**Forum mondial de l'harmonisation  
des Règlements concernant les véhicules****178<sup>e</sup> session**

**Accord de 1958 :****Examen de projets d'amendements à des Règlements ONU  
existants, soumis par le GRSP****Proposition de complément 9 à la série initiale  
d'amendements au Règlement ONU n° 129  
(Dispositifs améliorés de retenue pour enfants)****Communication du Groupe de travail de la sécurité passive\***

## Complément 9 à la série initiale d'amendements au Règlement ONU n° 129 (Dispositifs améliorés de retenue pour enfants)

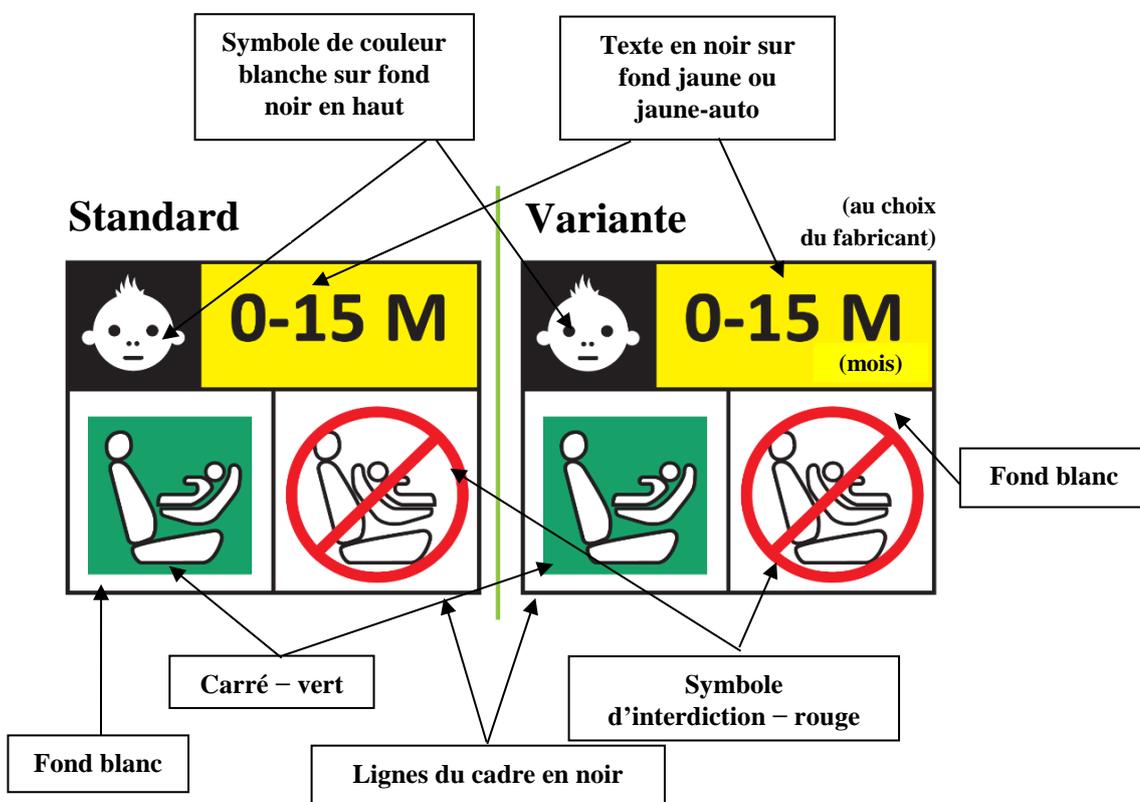
Paragraphe 4.5, modifier comme suit :

- « 4.5 Les dispositifs améliorés de retenue pour enfants intégraux pouvant être utilisés face vers l'avant et face vers l'arrière doivent porter de façon permanente sur la partie où l'enfant est installé l'étiquette illustrée ci-après. Cette étiquette doit être visible par toute personne installant le dispositif amélioré de retenue dans un véhicule.

Le fabricant est autorisé à inscrire la mention « mois » sur l'étiquette pour expliquer la signification de la lettre « M ». La mention « mois » doit être libellée dans la langue communément parlée dans le pays où le dispositif est vendu. L'inscription en plusieurs langues est permise.

Dimensions minimales de l'étiquette : 40 × 40 mm
